Autorité environnementale

Avis délibéré de l'Autorité environnementale sur l'aménagement du parc d'activité Greencenter et d'un échangeur routier sur la route nationale 3 à Claye-Souilly (77)

n°Ae: 2016 - 69

Figure 3 : fonctionnement hydraulique actuel du secteur d'étude

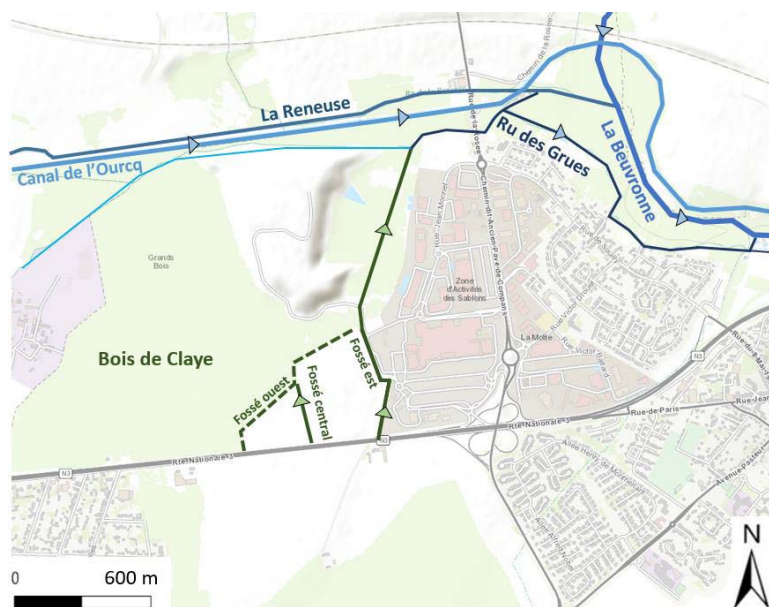
Le projet nécessite de restituer les écoulements des deux bassins versants situés au sud, qui s'écoulent actuellement pour l'un dans le fossé est, pour l'autre dans le fossé central, chacun via un ouvrage hydraulique différent (voir 2.2.2).

Figure 4 : Gestion des eaux pluviales envisagée à l'échelle du programme (source : dossier loi sur l'eau de l'échangeur page 36)

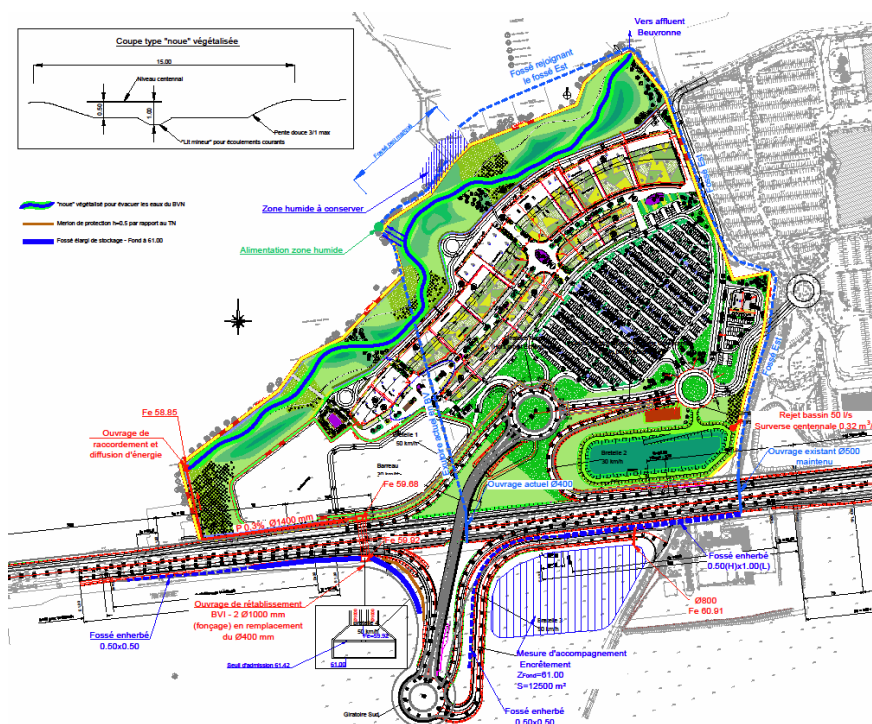
La collecte des eaux du parc commercial est assurée par un réseau de noues (2,2 ha) à ciel ouvert, dimensionnées pour une pluie décennale et par la création de cinq bassins de rétention dits paysagers situés au nord, en lisière du bois de Claye. Chaque bassin permet le stockage des eaux de ruissellement d'un sous-bassin versant pour un total de 18 332 m². Le débit de fuite des bassins est limité à 3 litres par seconde et par hectare (l/s/ha). Les bassins ont pour exutoire une noue qui se dirige vers le ru des Grues, puis la Beuvronne. Le volume total des bassins figurant dans le dossier est de 4 660 m³ ce qui indique une profondeur réduite des bassins (0,25 m).

Le traitement des eaux de ruissellement est assuré par décantation et filtration dans le réseau de noues et les bassins de rétention, sans installation de déboueurs-déshuileurs. La surveillance de la qualité des eaux rejetées dans le milieu naturel est assurée par des mesures annuelles. Il pourrait être utile, au moins dans la période de démarrage de l'exploitation, de prévoir des fréquences de contrôle supérieures pour vérifier l'efficacité du dispositif.

Les eaux issues de pluies supérieures à la décennale débordent des ouvrages vers le bois de Claye. Le dossier n'explique pas le choix d'un volume de rétention limité à un événement décennal, et ne précise pas l'influence des débordements sur les inondations du centre-ville de Claye-Souilly.

L'Ae recommande d'explicitier dans le dossier le choix d'ouvrages de rétention dimensionnés pour un événement décennal, et de préciser l'impact d'un débordement sur l'inondabilité du centre-ville de Claye-Souilly.

Les places de stationnement ainsi que les cheminements piétons sont traités en revêtement perméable (pavés avec joints drainants), sans que ne soit expliqué la cohérence du choix de cette gestion avec la très forte imperméabilité des sols.

L'Ae recommande de justifier le choix de places de stationnement en revêtement perméable, dans un contexte de très forte imperméabilité des sols.

La zone *non aedificandi* en lisière du bois de Claye fait l'objet d'un traitement paysager. En particulier, les noues et bassins liés à la gestion des eaux pluviales sont localisés dans ce secteur (voir figure 4).

Figure 5 : Schéma de l'échangeur prévu

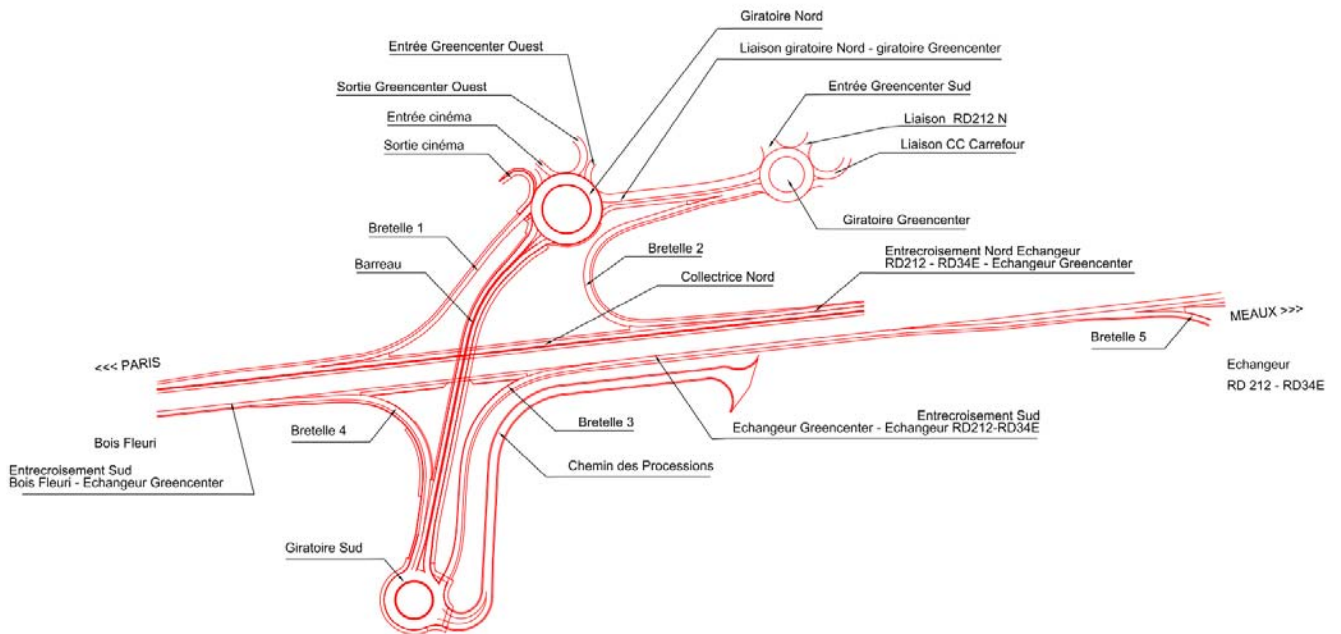
L'aménagement de l'échangeur au sud de la RN 3 est réalisé en dessous de la cote du terrain naturel. Les terrassements descendent jusqu'à la cote 56,9 NGF pour la bretelle 3 et jusqu'à la cote 58,9 NGF pour la bretelle 4 (voir figure ci-dessous).

Un radier sera réalisé au niveau du passage souterrain ainsi qu'au niveau des rampes d'accès, afin de permettre la réalisation d'une boîte étanche vis-à-vis de la nappe.

En ce qui concerne la restitution des écoulements du fossé est, il est indiqué qu'il a été décidé de maintenir l'ouvrage existant, pourtant non dimensionné pour écouler les eaux d'un événement décennal. Pour ne pas aggraver le risque d'inondation, la création d'un bassin de rétention de 11 929 m³ est prévue au niveau de la partie sud de l'échangeur. Cette zone sera connectée via une buse à l'ouvrage hydraulique maintenu.

Le dossier ne justifie pas les raisons de ce choix par rapport à une solution qui consisterait à remplacer l'ouvrage hydraulique par un ouvrage d'un diamètre plus important.

Pour la complète information du public, l'Ae recommande d'expliquer les raisons ayant conduit à privilégier, pour la restitution des écoulements du fossé est, le maintien de l'ouvrage hydraulique existant.
